Bestemmingsplan Kop van Lombok e.o.
Onherroepelijk bij uitspraak RvS 12 september 2001
(inclusief besluiten raad en g.s. en uitspraak RvS)

BESTEMMINGSPLAN

KOP VAN LOMBOK E.O.

VASTGESTELD OP 27-1-2000
GOEDGEKEURD OP 12-9-2000
ONHERROEPELIJK BIJ UITSpraak ABRvS OP 12-9-2001

4.3.1 Ontsluitingsstructuur autoverkeer

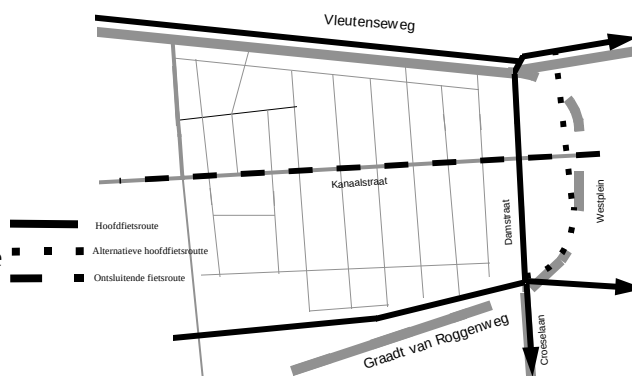
De tekst over het verkeerscirculatieplan (§4.3.1) in de toelichting is niet correct. [1]

B&W heeft besloten het VCP nader te bezien na realisering van de parkeergarage. In overleg met de buurt zal vervolgens bekeken worden of er (deels) een nieuw VCP opgesteld zal moeten worden. De tekst in het ontwerp van het bestemmingsplan is niet onjuist, maar zal, om verwarring te voorkomen, nog wat aangescherpt worden. Om dezelfde reden zal het kaartje verwijderd worden.
